Touch-Control EKE 304.0

Vervangen van de Touch-Control

EGE 304.0***RD-nr. 527816 en 527817******EKE 304.0******RD-nr. 527821 en 527822***

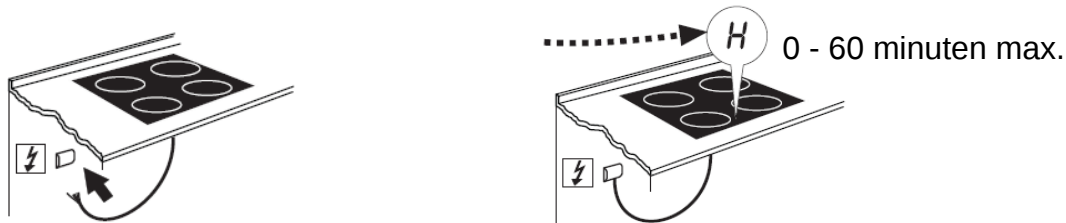
Na het demonteren van de oude Touch-Control moeten de nieuwe Touch-Controls met kabelboom en afscherming ingebouwd worden.

Daarvoor staan de volgende kits ter beschikking:

EGE 304.0

Touch-Control met kabelboom (RD-nr. 530146) en afscherming (RD-nr. 530145)

EKE 304.0

Touch-Control met kabelboom (RD-nr. 530129) en afscherming (RD-nr. 530130)
